浦 添 市 地 域 公 共 交 通 会 議

資料 3-4 : バス停設置位置に関する交通管理者からの意見

■ ルート1 交通管理者から意見の挙がったバス停

■ 全体図

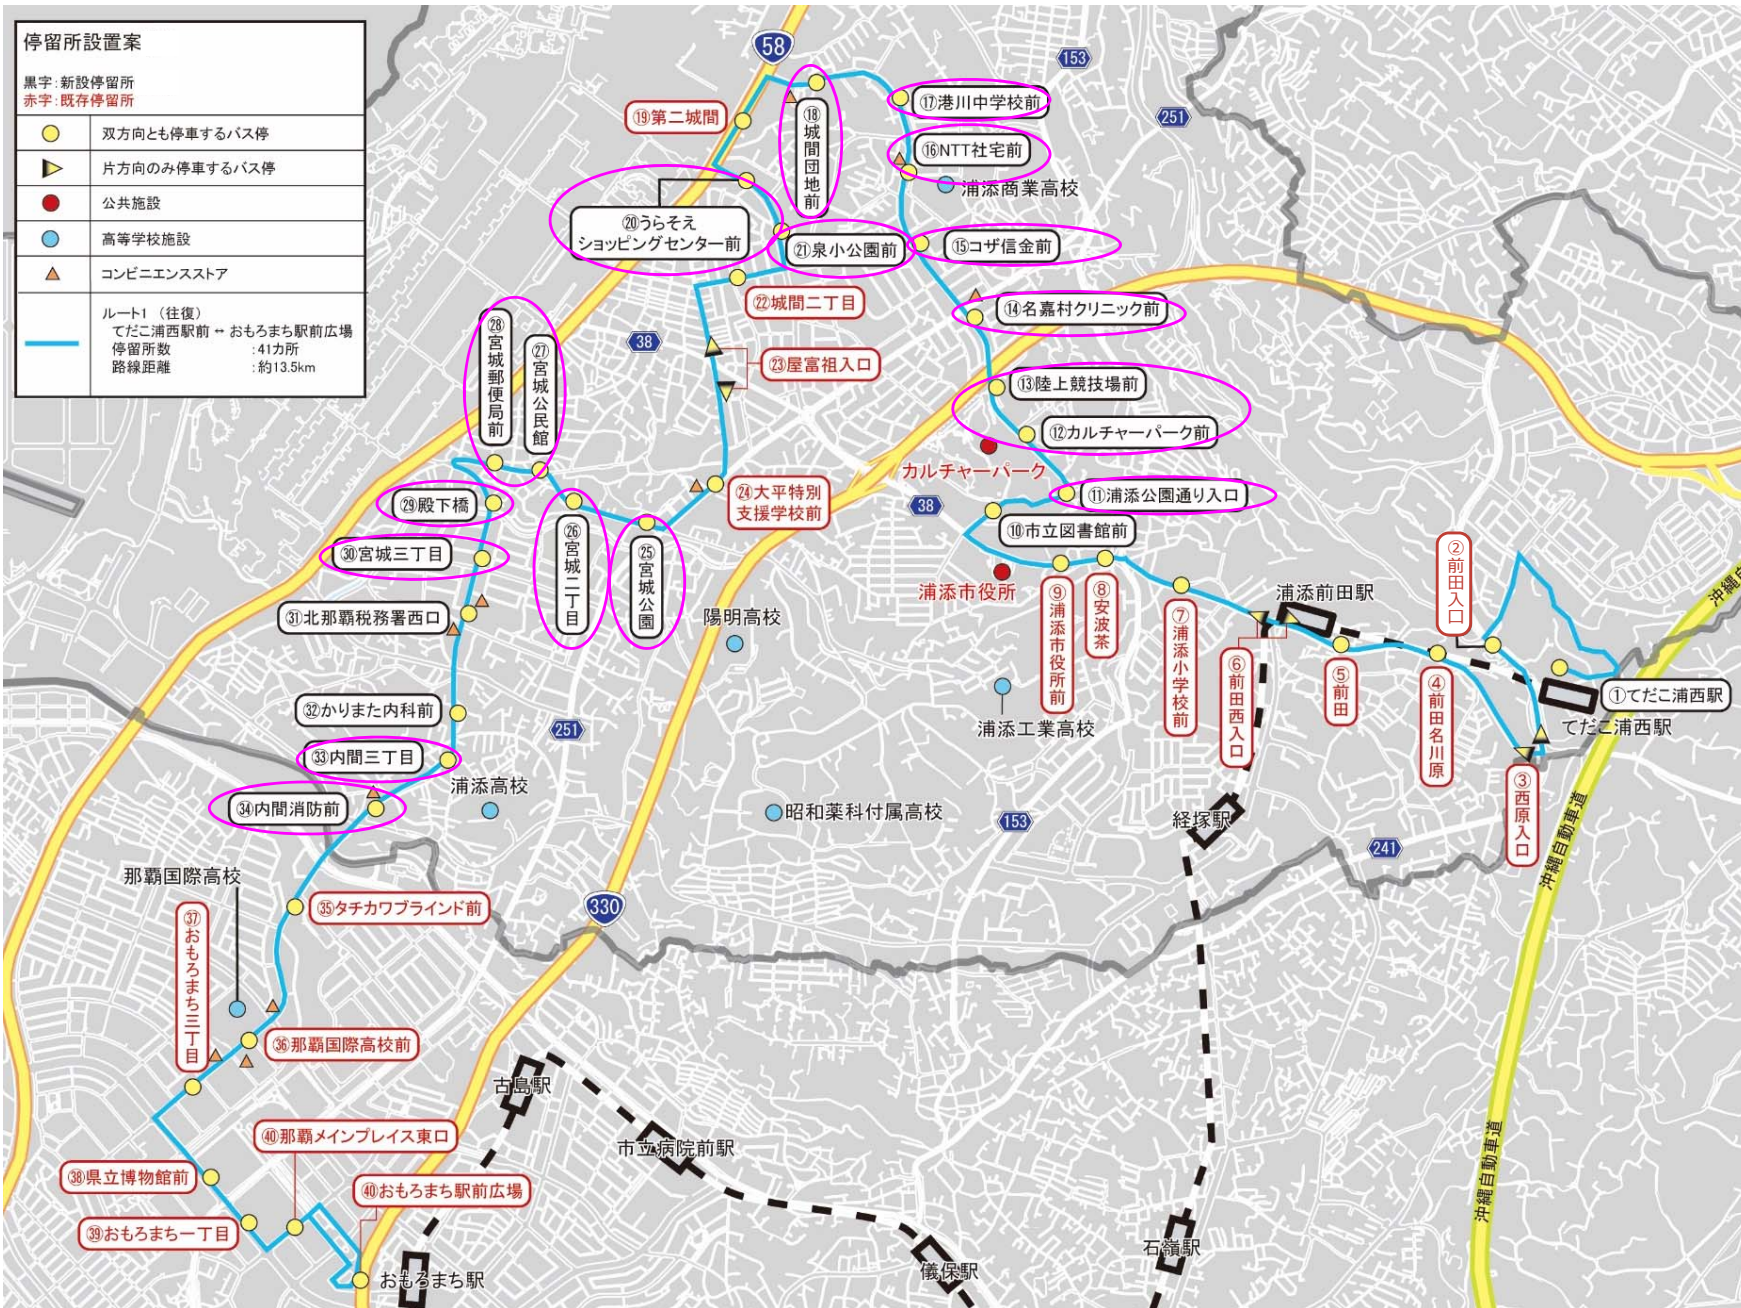
バス停	意見内容	考えられる対応策				備考
		実験事務局	道路管理者	バス事業者		
		バス停位置の変更検討	ポストコーンの設置検討	横断防護柵の設置検討	バス車両への衝突防止装備等の検討	
①浦添公園通り入口	上下方向の車両に対し速度抑止等の対策が必要 (カーブ直前で坂道を下る際、速度が出る可能性がある。また、下車中のバスを追抜く際、対向車との接触の可能性がある)		△		○	
②カルチャーパーク前	⑬陸上競技場前バス停と一箇所にしほれないか?	-	-	-	-	市民の移動利便性を考慮しバス停200m間隔以内を基本に設定
③名嘉村クリニック前	おもろまち駅向けの車両に対し速度抑止の対策が必要		△		○	
④コザ信金前	おもろまち駅向けのバス停がT字路交差点付近であるため、バス停変更等の対策が必要	○				バス停位置を変更する場合は、道路状況(直線性、交差点の有無等)を考慮し、名嘉村クリニック方面へ150m程度移動させる前提で調整
⑤NTT社宅前	⑤コザ信金前バス停と近くないか?一箇所にしほれないか?	-	-	-	-	市民の移動利便性を考慮しバス停200m間隔以内を基本に設定
⑥港川中学前	バス停付近の弁当屋(ひらかわ)の駐停車車両との兼ね合いへの対策が必要 (昼食時間帯にかけて、購入者が多数来店する。苦情事案になりやすい)	○				バス停位置を変更する場合は、ひらかわ弁当前の駐停車車両を考慮し、NTT社宅前方面へ40m程度移動させる前提で調整
⑦城間団地前	一般車両の速度抑止等の対策が必要(バス停がカーブ内にある)	△			○	バス停位置を変更する場合は、道路状況(直線性、交差点の有無等)を考慮し、港川中学校方面へ30m程度移動させる前提で調整
⑧うらそえショッピングセンター前	横断歩行者への対策が必要(歩行者の横断が懸念)				○	
⑨泉小公園前	泉小公園とショッピングセンターの間で横断歩行者への対策が必要				○	
⑩宮城公園	ただこ浦西駅向けのバス停がT字路交差点付近であるため、バス停変更等の対策が必要(川沿いからの車両が多数ある)	○				バス停位置を変更する場合は、パイプラインを走行する路線バスとの乗継及び大平りうぼう等の利用者の利便性を考慮し、パイプライン方面へ30m程度移動させる前提で調整

⑪宮城二丁目バス停	⑩宮城公園バス停と一箇所にできないか?	-	-	-	-	市民の移動利便性を考慮しバス停200m間隔以内を基本に設定
⑫宮城公民館	⑩宮城郵便局前バス停と一箇所にできないか?	-	-	-	-	市民の移動利便性を考慮しバス停200m間隔以内を基本に設定
⑬殿下橋	上下線のバス停位置が坂道及びカーブかつ、幅員が狭いため、バス停変更等の対策が必要(殿下橋を超えた辺りがいいのでは?)	△			○	
⑭宮城三丁目	⑬殿下橋のバス停を調整して一箇所にできないか?	-	-	-	-	市民の移動利便性を考慮しバス停200m間隔以内を基本に設定
⑮内間三丁目	上下線のバス停位置がカーブ及び三叉路付近であるため、バス停変更等の対策が必要(㊸かまた内科のバス停と調整できないか?)	○				バス停位置を変更する場合は、道路状況(直線性、交差点の有無等)を考慮し、内間消防前方面へ150m程度移動させる前提で調整
⑯内間消防前	交差点に近いバス停であり、一般車両の速度抑止・追越しの際の衝突防止等の対策が必要である		△		○	
合計		6	3	2	5

○バス停設定箇所について、交通管理者からの意見を踏まえ、今後対応の検討を進める
